# 2101 KRITISCHES MERKBLATT – Sicherheitsrisiko

MERKBLATT-NR. 05

TITEL: **HEISSER MOTOR MIT BOOKLET MAKER**

BETRIFFT: ALLE Modelle der Serie 2101 mit Booklet Maker

Abbildung 1. Motor-Position im Booklet-Papierweg

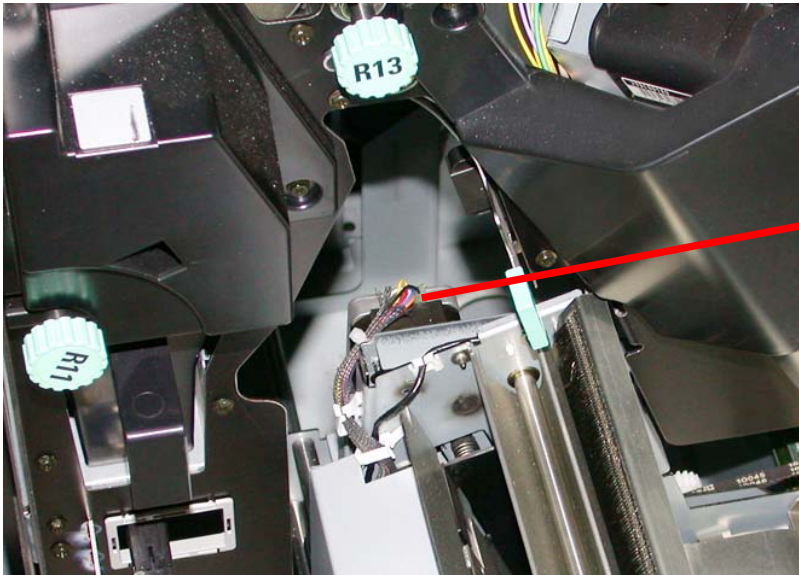
Bei Geräte mit einem Booklet Maker besteht die Gefahr, dass der Benutzer mit dem HEISSEN Papierweg-Motor in Berührung kommt, wenn das Booklet Maker - Modul vollständig aus Geräten der Serie 2101 herausgezogen wird.

Während des Betriebs des Booklet Makers kann der Motor des entsprechenden Papierwegs sehr heiß werden. Kommt es während des Betriebs des Booklet Makers zu einem Papierstaus, besteht die Gefahr, dass der Benutzer das Modul aus der 2101 herausziehen muss, um an gestaute Seiten zu gelangen und sich dabei am Motor verbrennt. Abbildung 1 verdeutlicht die Lage des Motors im Papierweg des Booklet Makers.

**VORSICHT**  
Papierweg-Motor  
des Booklet Makers  
ist u. U. **HEISS**

Informieren Sie alle Kunden, die ein Gerät der Serie 2101 mit dem Booklet Maker erworben haben, über das vorliegende Sicherheitsrisiko.

Engineering stellt in Kürze ein Warnschild bereit, das den Benutzer auf einen heißen Motor aufmerksam macht. Das Warnschild wird danach umgehend von einem Wartungstechniker auf allen Geräten der Serie 2101 mit einem Booklet Maker angebracht.
